## NOTATKA BEZPIECZEŃSTWA DOTYCZĄCA WYROBU MEDYCZNEGO

Komponenty puszczelowe / Modułowe elementy komponentowe stawu modułowego systemu protetycznego stawu kolanowego Endo-Model – M

Komponenty puszczelowe rotacyjnego i zawiasowego systemu protetycznego stawu kolanowego Endo-Model SL

Endo-Model SL

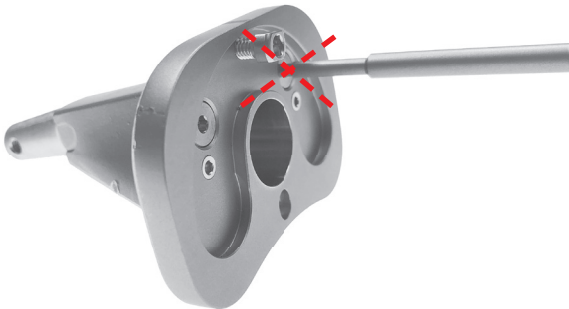
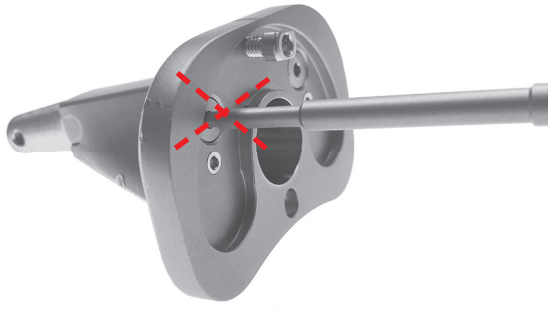
Jeśli ma być zastosowany spacer proksymalny Tilastan i nie można poluzować jednej lub obu śrub zaślepiających modułowego komponentu puszczelowego, to należy zastosować następującą zmodyfikowaną technikę chirurgiczną.

= usunięcie śruby niemożliwe?

<p>Należy przestrzegać, aby zapewnić jednorodny płaszcz cementowy pomiędzy spacerem proksymalnym Tilastan (pełnym i połowicznym) a modułowym komponentem puszczelowym. Płaszcz cementowy powinien mieć grubość 1-2 mm.</p>

### Endo-Model – M

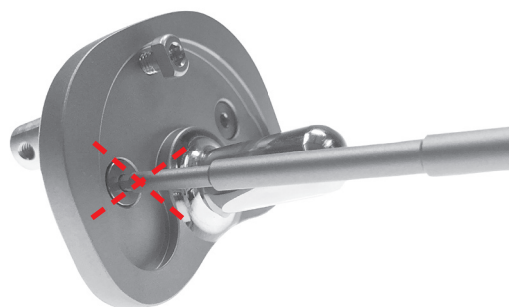
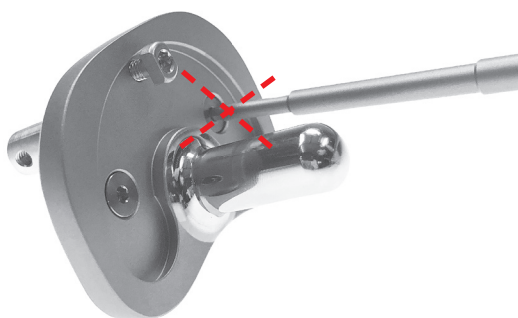
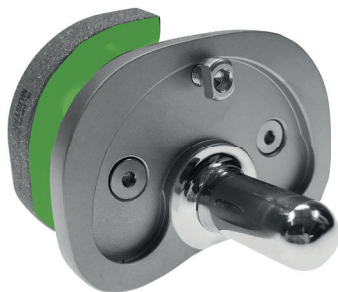
Jeśli ma być zastosowany spacer proksymalny Tilastan i nie można poluzować jednej lub obu śrub zaślepiających modułowego komponentu puszczelowego, to należy zastosować następującą zmodyfikowaną technikę chirurgiczną.

= usunięcie śruby niemożliwe?

Należy przestrzegać, aby zapewnić jednorodny płaszcz cementowy pomiędzy spacerem proksymalnym Tilastan (pełnym i połowicznym) a modułowym komponentem puszczelowym. Płaszcz cementowy powinien mieć grubość 1-2 mm.
